【改善箇所説明図】

【不具合発生箇所】

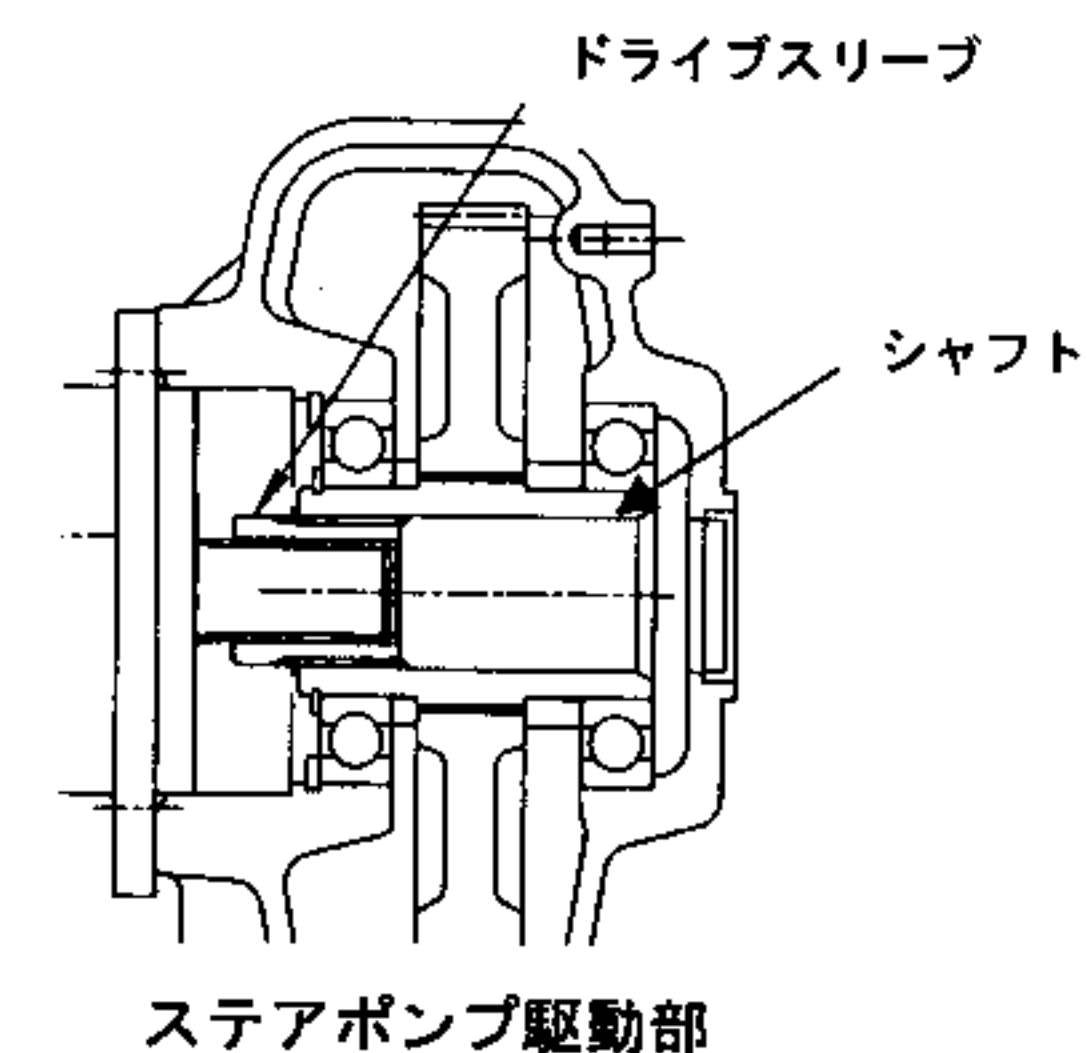
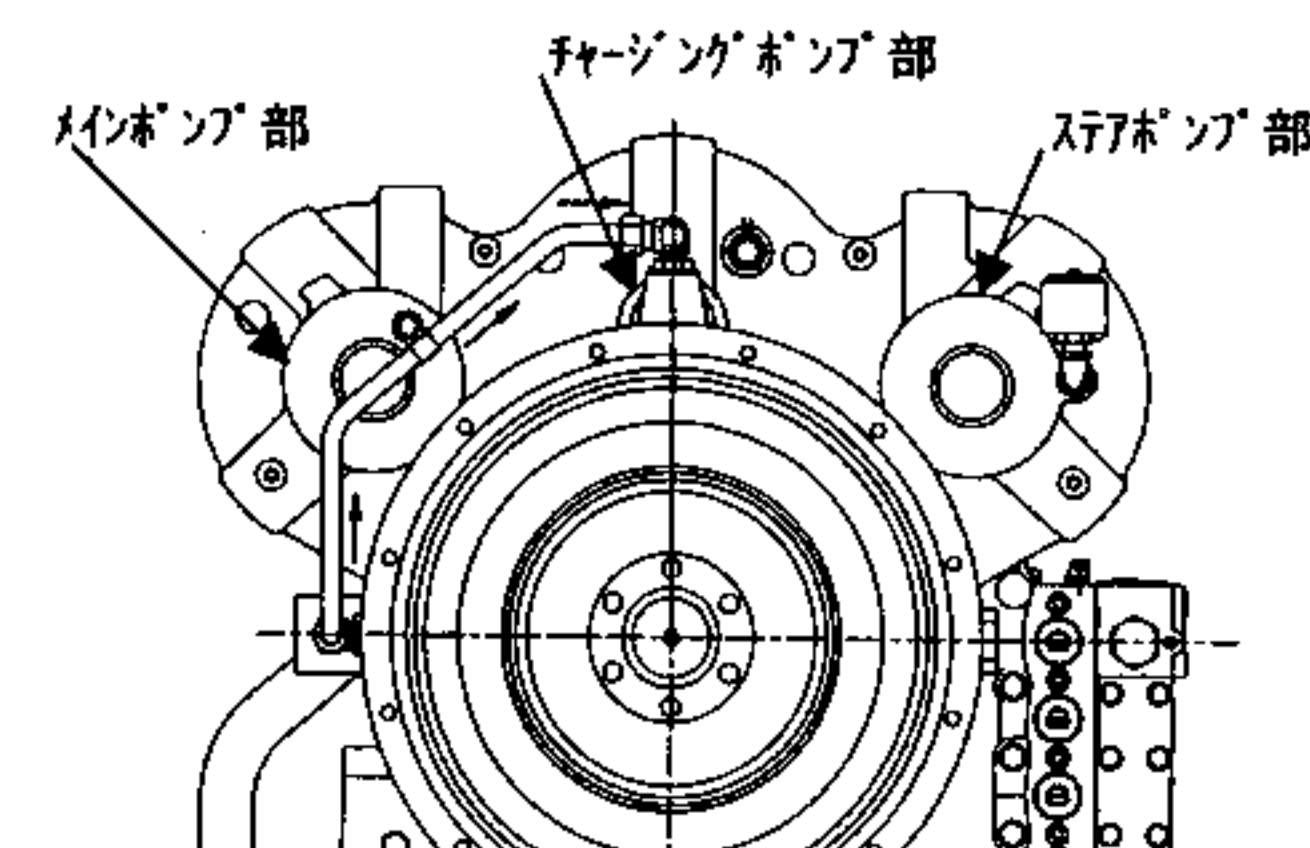
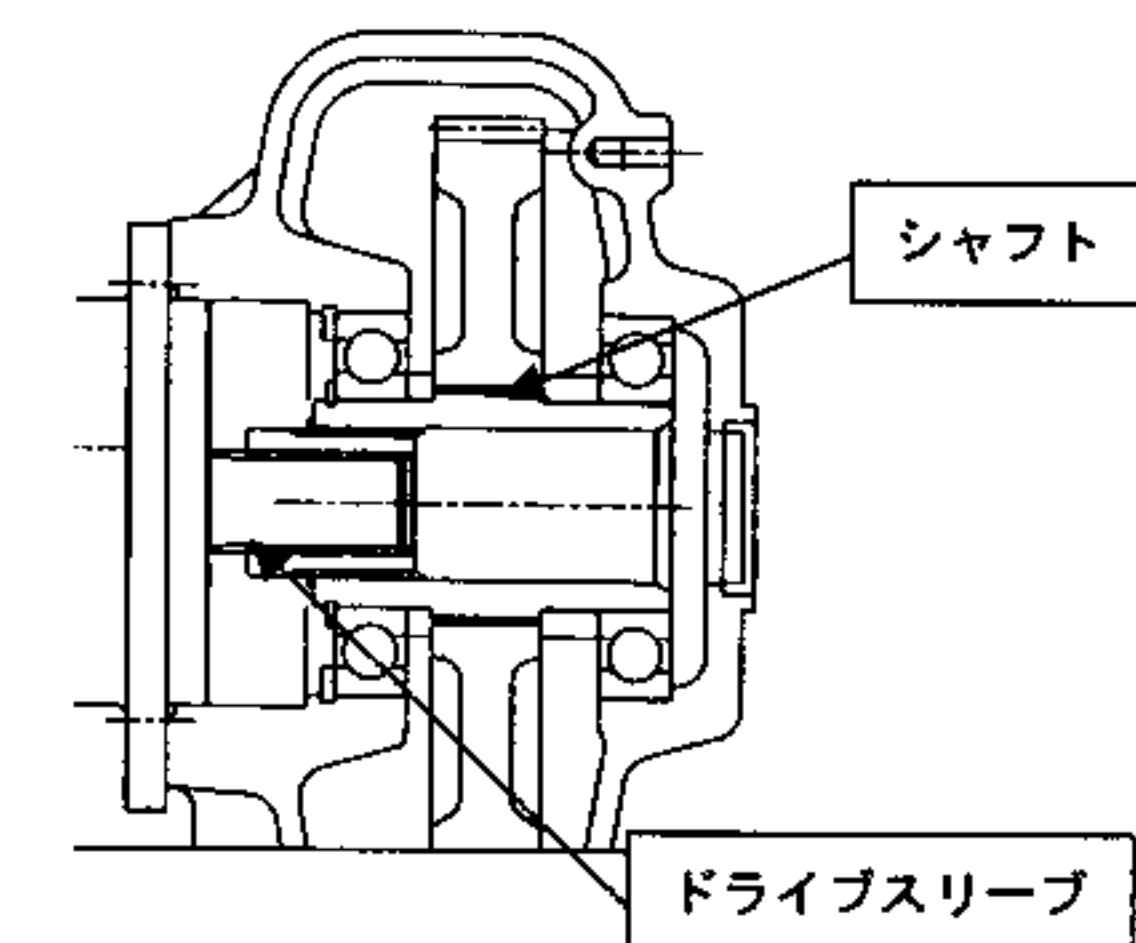
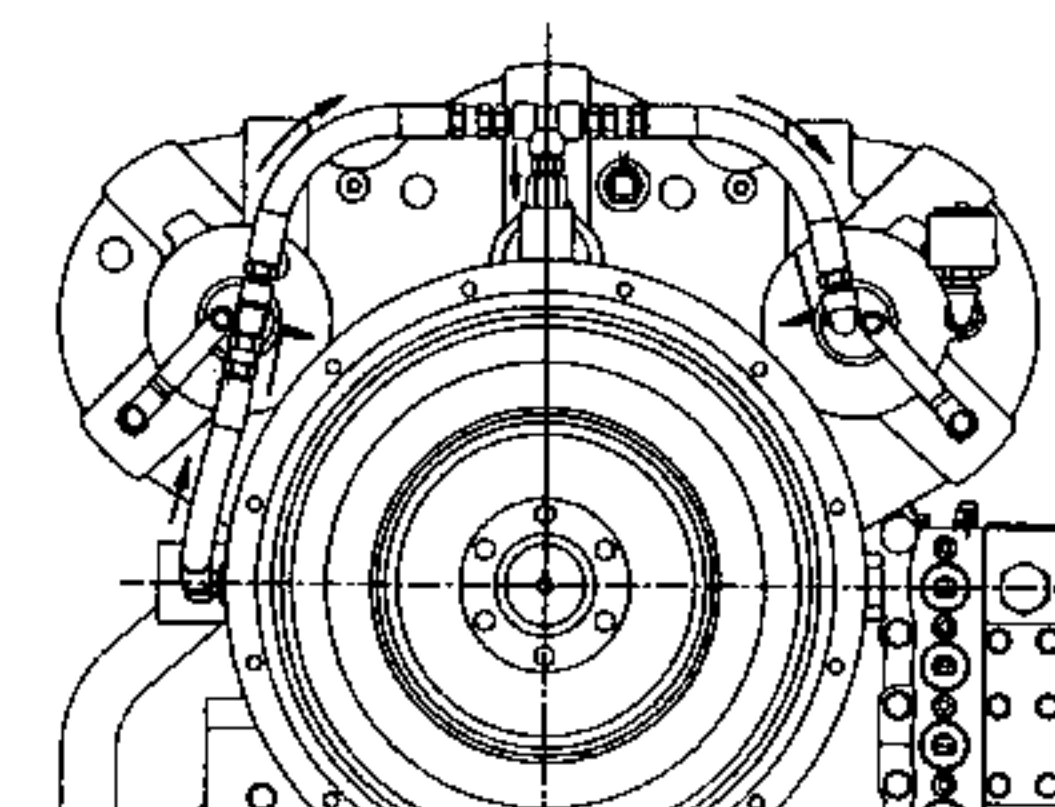
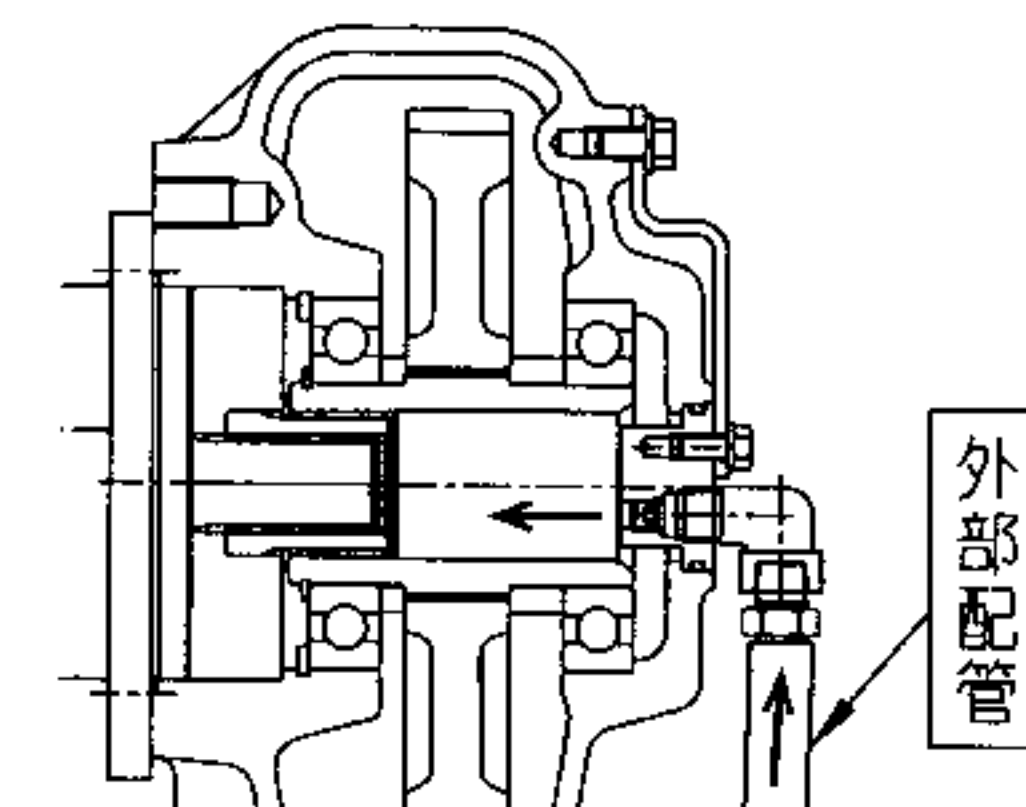
トランスミッションのステアポンプ駆動部の構造が不適切なため、当該駆動部(ドライブスリーブ部)に潤滑油が供給されにくく、そのまま使用を続けると、ドライブスリーブのスプラインが摩耗するものがある。そのため、最悪の場合、ステアポンプとブレーキアシストポンプが駆動できなくなり操舵不能になるとともに、駐車ブレーキが解除されず走行不能に至るおそれがある。

全車両、ドライブスリーブのスプラインを点検し、摩耗しているものはドライブスリーブとシャフトを新品と交換する。また、強制潤滑を行うための外部配管を追加する。併せて、同構造のメインポンプ駆動部にも同様の措置を行う。
